NEWS Aftermarket

AM02 / 2017

Modification des kits de réparation

09.801.06.26.0 -> 09.801.06.26.1

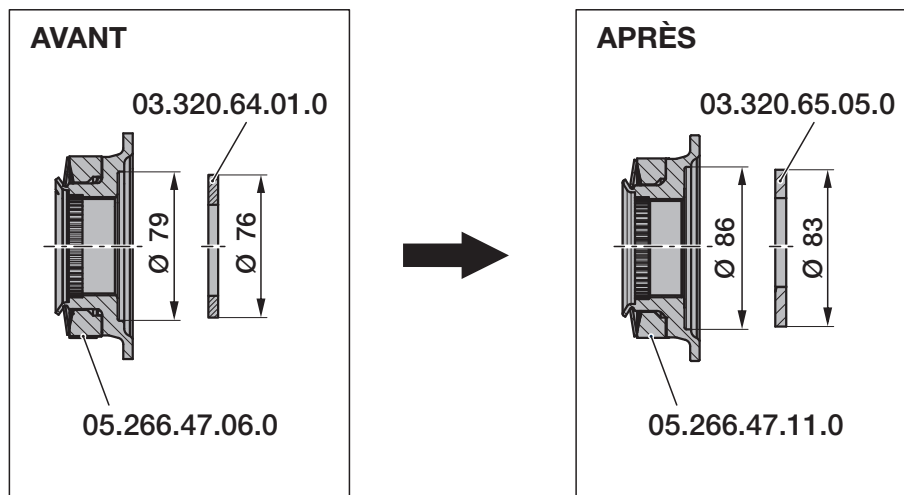
Afin d'éviter les erreurs de montage, la rondelle de butée 03.320.64.01.0. a été supprimée dans les kits de réparation susmentionnés.

En 2014, la combinaison écrou d'essieu 05.266.47.06.0 avec rondelle de butée 03.320.64.01.0 a été remplacée par la combinaison écrou d'essieu 05.266.47.11.0 avec rondelle de butée 03.320.65.05.0.

Une combinaison écrou d'essieu - rondelle de butée autre que celle décrite plus haut n'est pas autorisée. Tout montage incorrect peut entraîner des dommages supplémentaires !
